CONCEPTO TÉCNICO No CT - 4767
Revisión de Estudio Particular de Respuesta Local
de Amplificación de Ondas Sísmicas
Artículo 7 - Decreto 193 de 2006

PROYECTO: Predio Vista Hermosa

FECHA DE EMISION: Abril 19 de 2007

Figura 2. Espectros de diseño

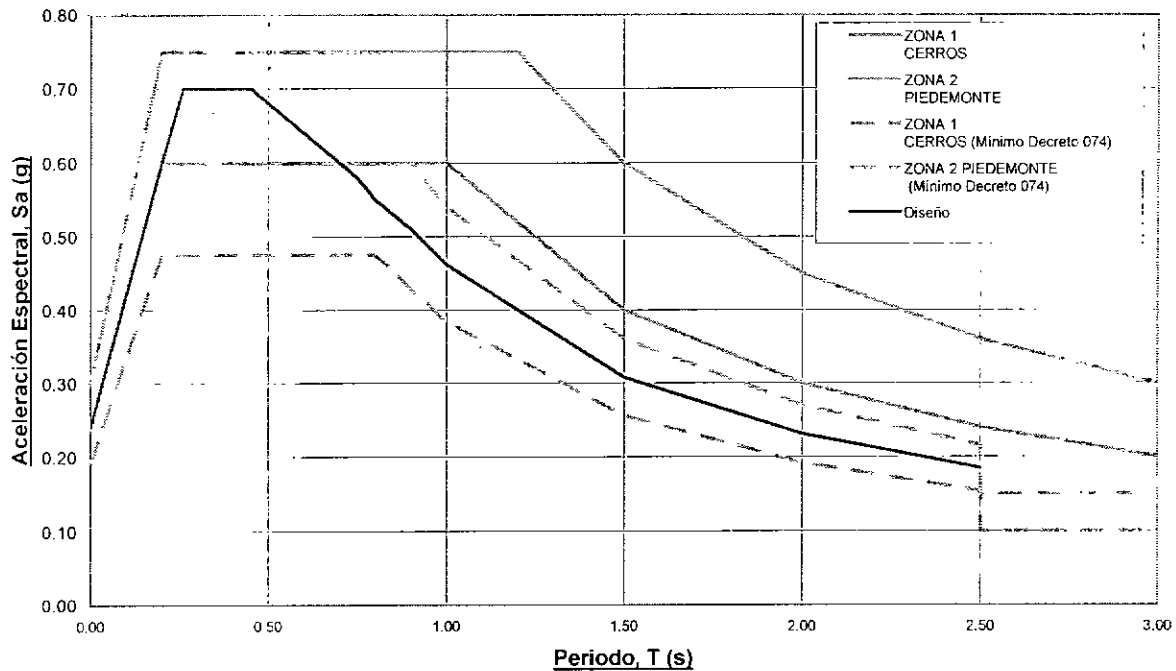
Teniendo en cuenta que el proyecto Vista Hermosa se encuentra en un sector de transición entre la Zona 1-Cerros Orientales y Zona 2-Piedemonte Oriental, y luego de efectuados los análisis unidimensionales y bidimensionales de respuesta sísmica local, el consultor obtuvo un (1) espectro de diseño para las dos edificaciones.

El espectro sísmico de diseño recomendado por el consultor inicia con una aceleración espectral de 0.24g para el periodo inicial $T_0=0$ segundos, siguiendo la misma pendiente del espectro de Zona 1 hasta un periodo de 0.2s; desde 0.2s hasta 0.26s el espectro recomendado continua con la misma pendiente hasta alcanzar un valor de aceleración espectral S_a máximo recomendado de 0.7g; posteriormente, desde 0.26s hasta 0.45s se continua con este valor constante de aceleración espectral; desde 0.45s hasta un periodo de 0.9s se hace una transición en el cual disminuye el valor de S_a hasta un valor de 0.51 g; para finalmente, a partir de un periodo de 0.9s utilizar los valores que resultan de promediar los valores mínimos de los espectros sísmicos de diseño para las Zonas 1 y 2 del Decreto. Este espectro sísmico de diseño cumple con lo indicado en el Decreto 193. .

A pesar de que se da cumplimiento a lo indicado en el decreto, el consultor debe presentar un espectro de diseño que se extienda para periodos superiores a 2.4 segundos, teniendo en cuenta que el periodo de vibración de las edificaciones de treinta (30) pisos de altura es probablemente mayor a este valor. Se recomienda que el consultor lleve los valores de espectro de diseño recomendados, por lo menos hasta un periodo de 3.0s para tener en cuenta la aceleración espectral para un mayor intervalo de periodos.

El estudio CUMPLE PARCIALMENTE con este requerimiento.

No se presentaron aclaraciones en el oficio ER3477 radicado el 28 de marzo de 2007 acerca de este punto, por lo cual se solicita al consultor realizar las aclaraciones contenidas en el numeral 4.8 del presente concepto.
